第 59 回 高輪築堤調査・保存等検討委員会【全体会】

資料 1

5・6 街区の高輪築堤跡の文化財的価値及び保護措置について (3)

資料 1 別紙

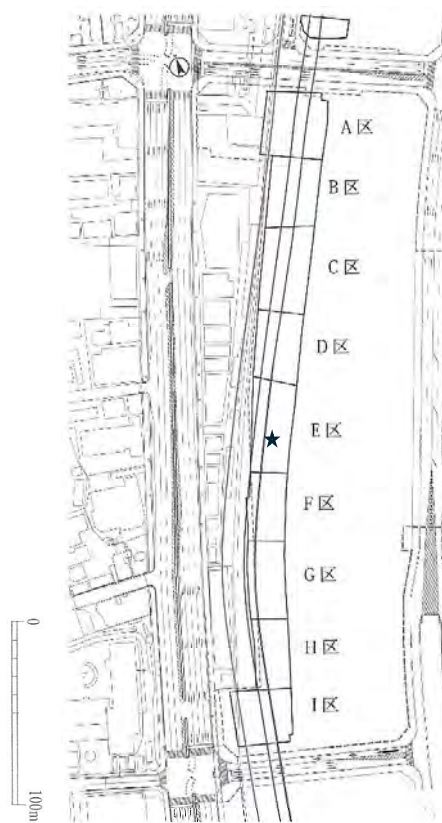
- ④このように1～4街区の保護措置において、4街区の信号機跡を含む築堤跡の可能な限り長い区間の遺構の「現地保存」が実現できなかったことを踏まえ、5・6街区においては、わが国最初期の信号機跡と推定される信号機跡、及び海上築堤の鉄道らしい「連続性」を有する築堤部100m以上の区間の「現地保存」を要望する。海上築堤の鉄道らしい「連続性」を有する築堤部の長さの根拠は、4街区の高輪築堤跡の景観に拠っている（別紙）。

赤枠：長さ約 100m の範囲
